EXPEDIENTE SOBRE REVISIÓN PARCIAL DEL P.G.O.U. EN EL SECTOR 1
"EL BURGADO" (DOCUMENTACIÓN DE MODIFICACIÓN - ACLARACIÓN).

NOTA ACLARATORIA A LA REVISIÓN DEL PLAN GENERAL DE PUERTO DE LA CRUZ EN EL SECTOR 1. EL BURGADO

REVISIÓN PARCIAL DEL PLAN GENERAL DE ORDENACIÓN DE PUERTO DE LA CRUZ

ESQUEMA DE ORDENACIÓN DEL SECTOR

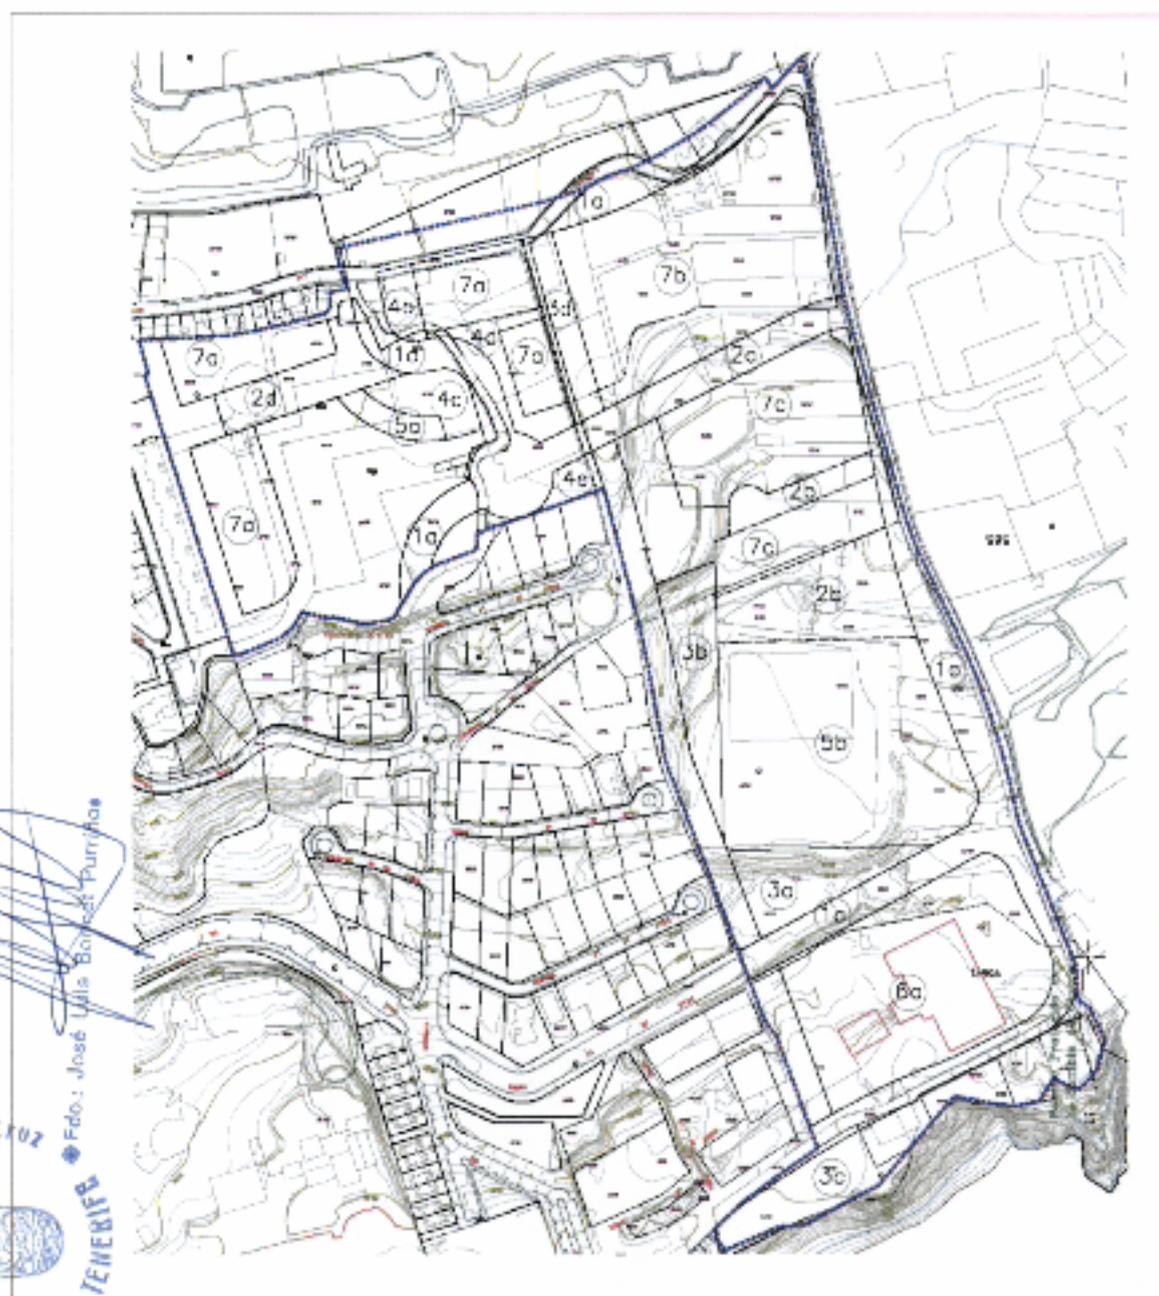
- El sistema local viario se estructurará en base a completar la malla con la interconexión (2.a) de la red general. Las calles locales de acceso a las parcelas se concretan en fondos de sacos (2.b) que se distribuyen a partir de (1.a) y se adaptarán lo máximo posible a la topografía existente y serán las necesarias para acceder a las distintas parcelas que se localicen en esta zona y para garantizar los aparcamientos que demanden las dotaciones que se ubican en esas zonas..

- Los viarios interiores definidos como (2.b) se conectarán siempre peatonalmente con el sistema verde (3b) y el peatonal norte-sur proporcionando de esa manera una continuidad a la malla que por razones topográficas no puede realizarse con tráfico rodado.

- Los parques 3a, 3b y 3c se consideran vinculantes en su situación y trazado, permitiéndose ligeras modificaciones en el lindero oeste del 3a y 3b, como adaptación al malpaís en ladera que le sirve de soporte y a los desniveles existentes.

- Se recomienda la prolongación del espacio libre 3b hacia el sur, conectando con el viario 2.a, mediante un sistema local.
- El ancho del paseo 3d será prolongación de la existente en el sector de los Frailes, con una sección mínima de 12 m.
